**Avis délibéré de la mission régionale d'autorité
environnementale sur le parc photovoltaïque au sol porté
par Sun'R sur la commune de Nassigny (03)**

Avis n° 2024-ARA-AP-1723

Avis délibéré le 30 juillet 2024

Figure 3: carte enjeux liés aux habitats sur le site d'implantation du projet (source : étude d'impact)

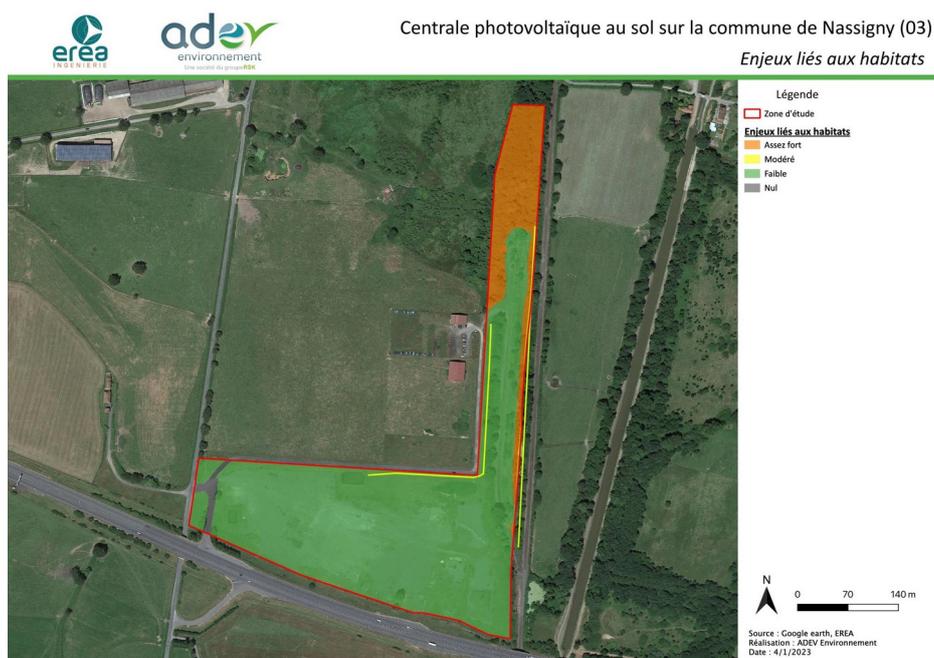
Une caractérisation des **zones humides** de la zone d'étude a été conduite, se fondant sur les critères du code de l'environnement⁴. Onze sondages pédologiques ont été effectués sur la ligne nord/sud du site d'étude d'implantation, le long de la voie ferrée (p.100 de l'EI). L'étude d'impact ne fournit pas de références claires sur les méthodologies suivies pour effectuer les sondages pour caractériser les zones humides⁵. Ils sont notamment limités aux secteurs de végétation, rien n'est entrepris sur la partie sud du site d'étude (comportant des masses d'eau). Or, la carte des zones⁶ humides potentielles (p.95 de l'EI) identifie le secteur artificialisé en « pré-localisations fortes », montrant une connectivité avec le fuseau des zones humides très forte (composées du Cher et de ses chevelus). Les zones humides identifiées (de l'ordre de 15 570 m²) sont qualifiées d'enjeux modérés à forts. Il est notamment précisé dans le dossier que « Les zones humides semblent être connectées au réseau hydrographique présent. Ont été recensés : deux plans d'eau artificiels (J5.31), 370 mètres linéaires de fossés temporaires (C2.5), 1 709 mètres linéaires de cours d'eau (longeant la zone d'étude à l'est) (C2.3) ». En outre les plans d'eau ont été identifiés en enjeu modéré de même que les fossés et cours d'eau. La construction du parc peut affecter la qualité du sol et la végétation en particulier en cas d'atteinte des zones humides.

L'Autorité environnementale recommande de reconsidérer le niveau d'enjeu environnemental de certaines espèces contactées (comme le Lucane cerf-volant) qui apparaît sous évalué, au regard des habitats en présence sur le site d'étude, où un grand nombre d'espèces sont protégées.

L'Autorité environnementale recommande de compléter l'identification des habitats et des zones humides, d'analyser leurs fonctionnalités, plus généralement de réévaluer et préciser les impacts du projet sur les zones humides, les habitats et les espèces inféodées à ceux-ci et de revoir les mesures d'évitement, de réduction et si besoin de compensation en conséquence.
